通学路マップ けやき坂小学校

2022/05

けやき坂小学校

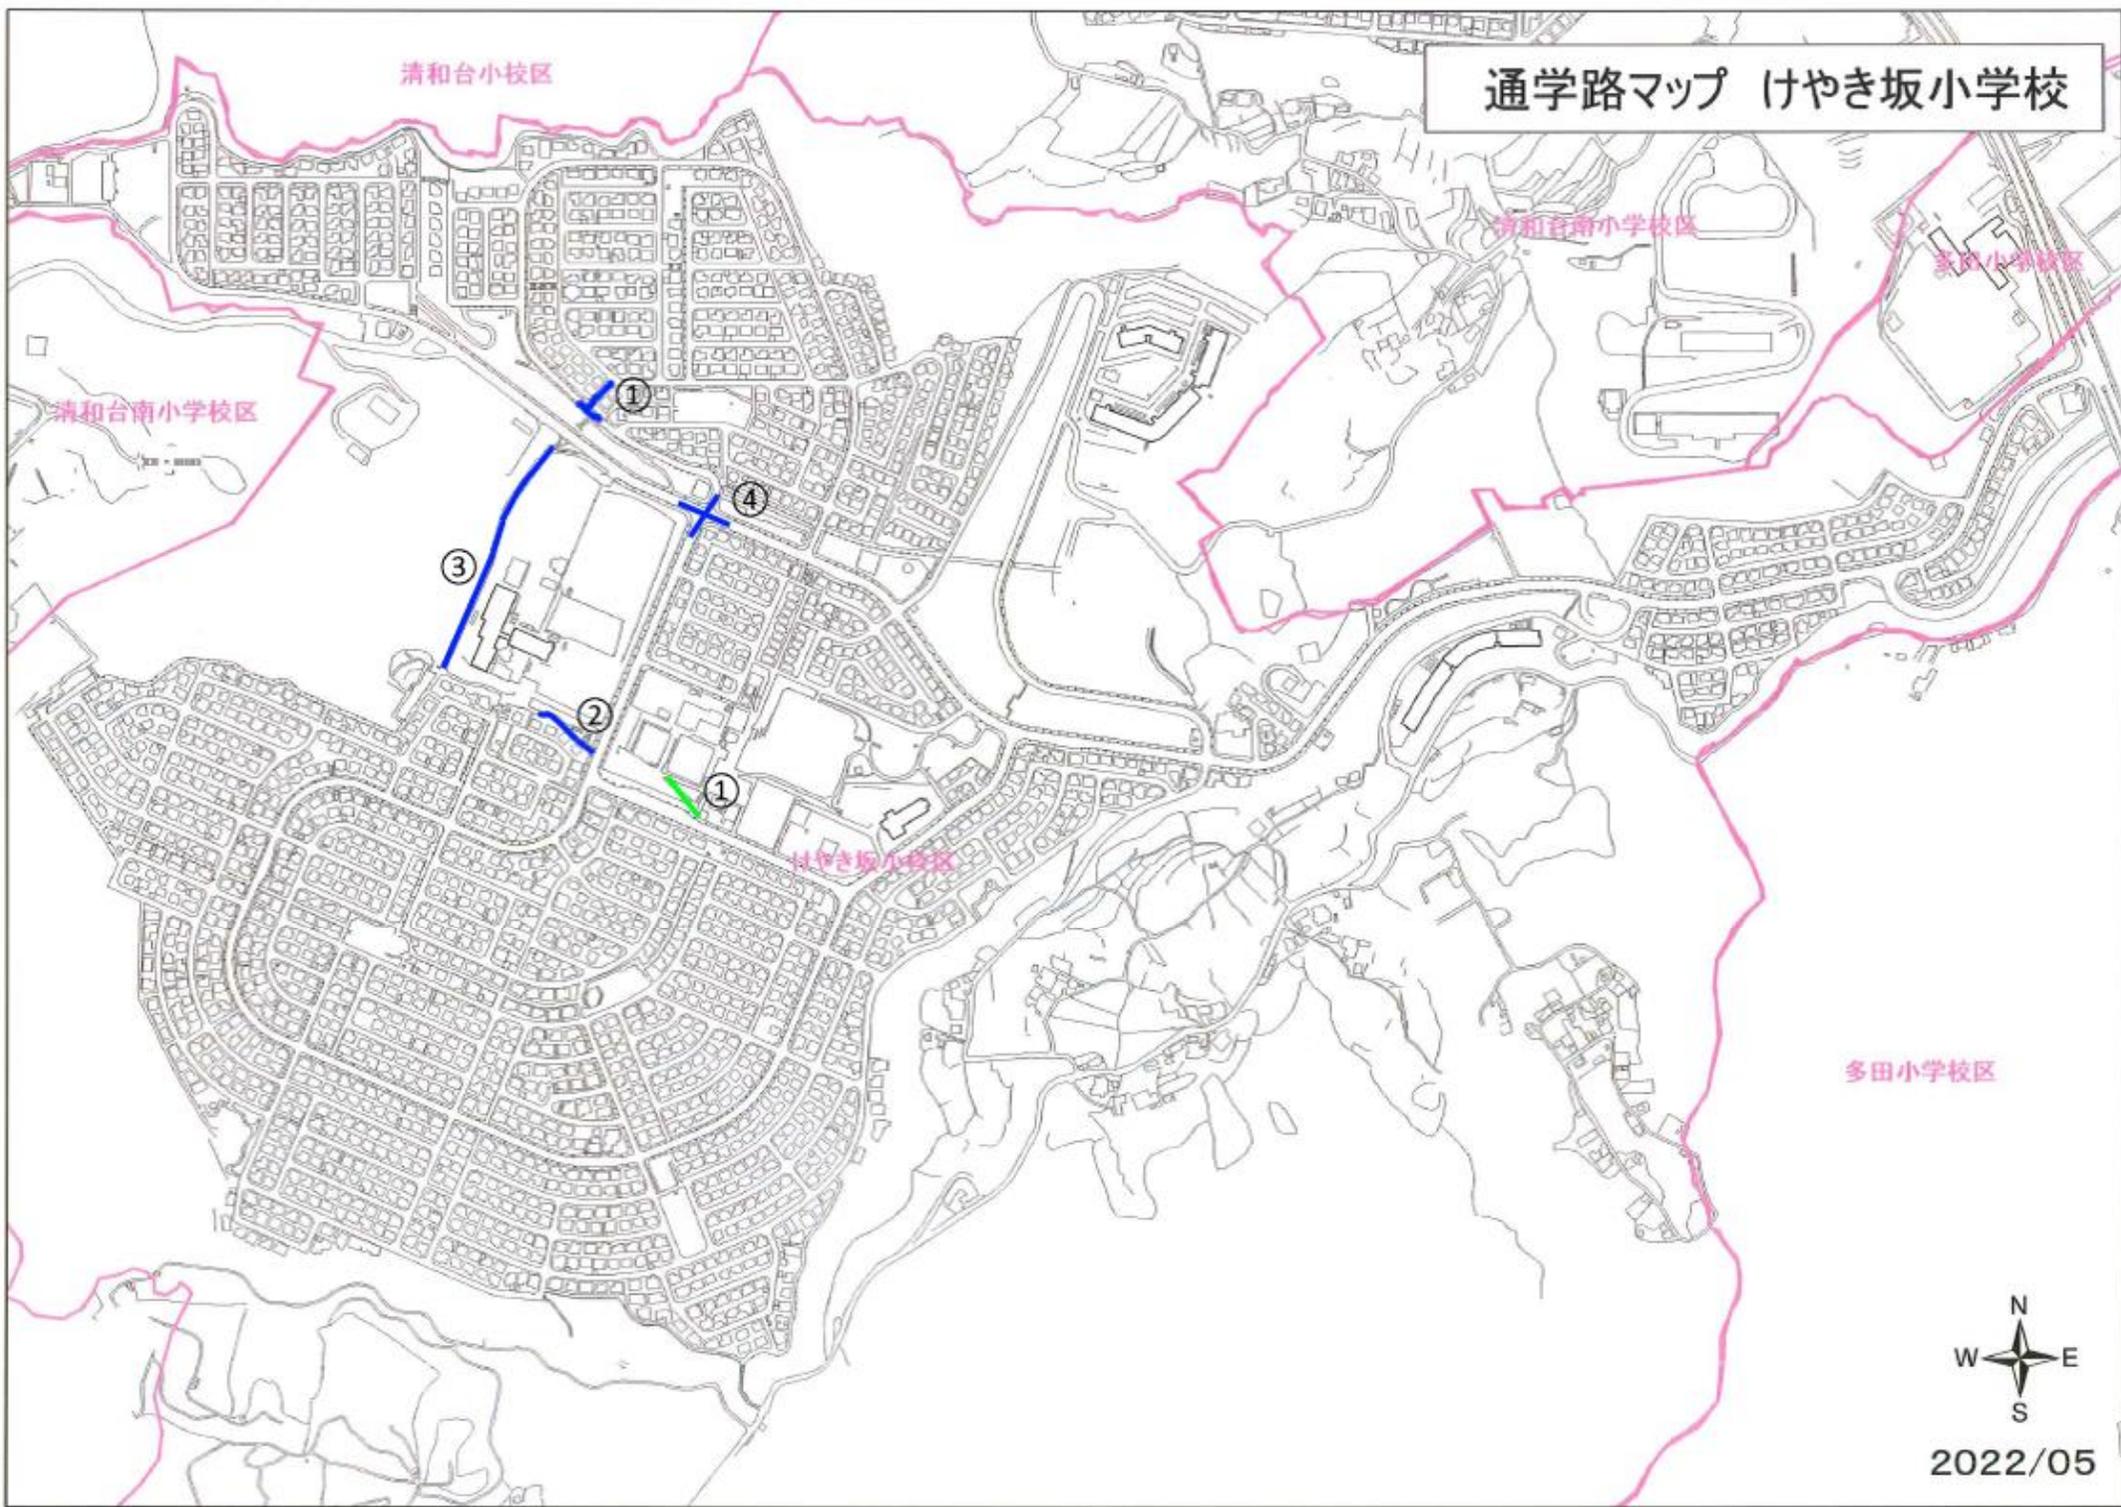
交通・防犯の別	マップ番号	通学路の要注意箇所	要注意箇所の詳細等	対策希望内容	対策内容	対策実施主体	対策予定年度
交通	1	けやき坂3丁目から4丁目に向かうトンネルを抜けた丁字路	2 歩車道区分のある道路(交通が多い、通行車両の速度が速い)	緩いS字の道で、且つ、道幅が狭い。注意を促す表示はあるが効果が薄い。	対策済み。電柱幕を必要分設置済み。	道路管理課	対策済
交通	2	けやき坂3丁目 学校から中央公園に抜けるトンネルの階段、トンネル内部	19その他	枯れ葉がたまり、側溝が詰まりやすくなる。(学校や地域の方も対応してくださっている)階段はステップの幅が狭く表面が滑りやすい素材のため、雨天時に足を滑らせることがしばしばである。	【公園緑地課】 現地確認の結果、側溝の詰まりは確認できませんでした。側溝の排水に支障がある場合にはその都度浚渫等の対応をいたします。 階段は現状、機能上問題はありませんが、通行に支障が生じた場合には修繕等を検討いたします。	公園緑地課	対策済
交通	3	けやき坂3丁目から4丁目へ抜ける学校裏の道	19その他	この道では自転車を押して歩く、という(暗黙の)約束はあるが、かなりのスピードで自転車が走り来している。通行の注意を促す看板・表示などを設置してもらいたい。	啓発ラミネートの設置 「自転車スピード落とそう」	道路管理課	対策済
交通	4 (追加)	けやき坂4丁目と2丁目の交差点	5 交差点で見通しの悪い構造となっている(交通が多い、通行車両の速度が速い)	なだらかな坂がありスピードが出る。交差点の近くに公園があり子どもの飛び出しなどもある。横断歩道があるが信号機はない。	【道路管理課】 電柱幕2枚の取替。 【警察】 道路の「止まれ」が剥がれているので、塗り直しの検討	道路管理課	対策済
防犯	1	けやき坂2丁目 中央公園から郵便局のある道の方へ抜けるスロープ	8 灯りがなく、夜間や夕方では、犯罪が起きても見えにくい	左右を木々に囲まれ、昼間でも薄暗い。街灯を付ける、又は、光を取り入れるために適度に伐採する等の対応をお願いしたい。	現地確認の結果、一定の明るさは確保されているため、通行に支障が生じた場合には樹木の剪定等をいたします。	公園緑地課	対策済
